改善箇所説明図

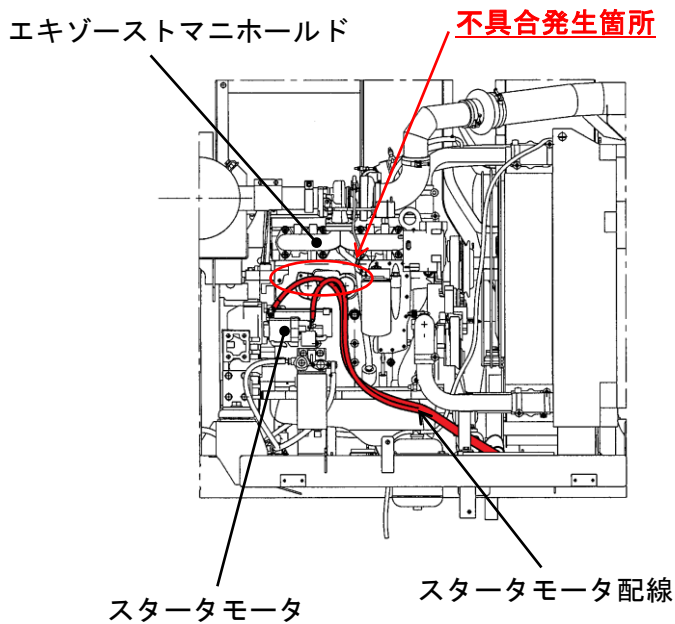
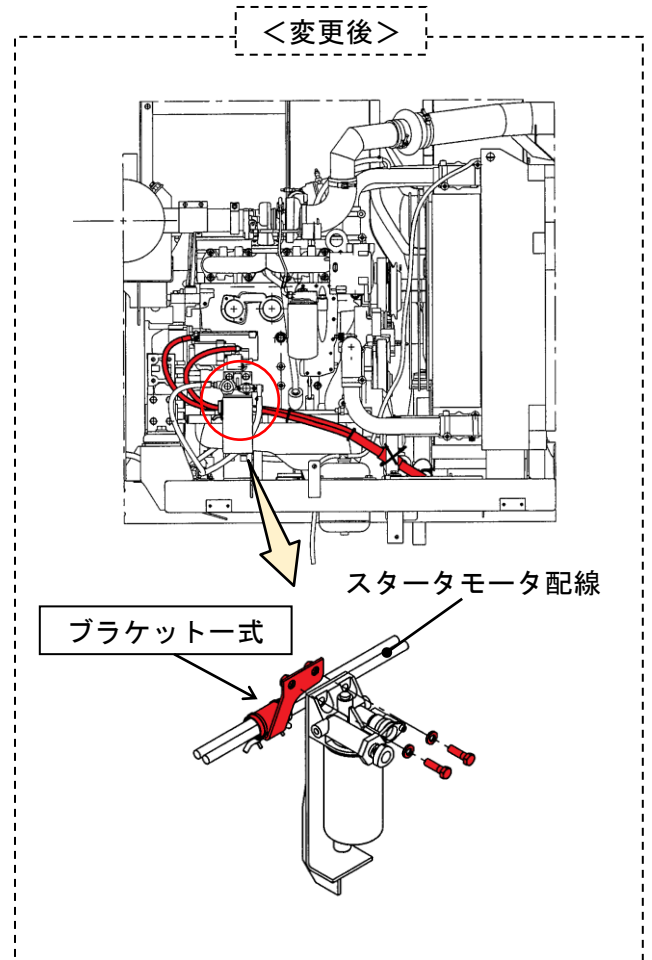
路面清掃車（道路作業車）の電気配線において、作業用エンジンのスターターモータ配線の配素が不適切なため、エンジンエキゾーストマニホールドの熱により配線被覆が溶損するものがある。そのため、そのままの状態で使用を続けると、配線が露出して短絡し、最悪の場合、配線被覆に引火して車両火災となるおそれがある。

全車両、ブラケット式を追加し、スターターモータ配線の配素を変更する。配線が溶損している場合は、新品に交換する。
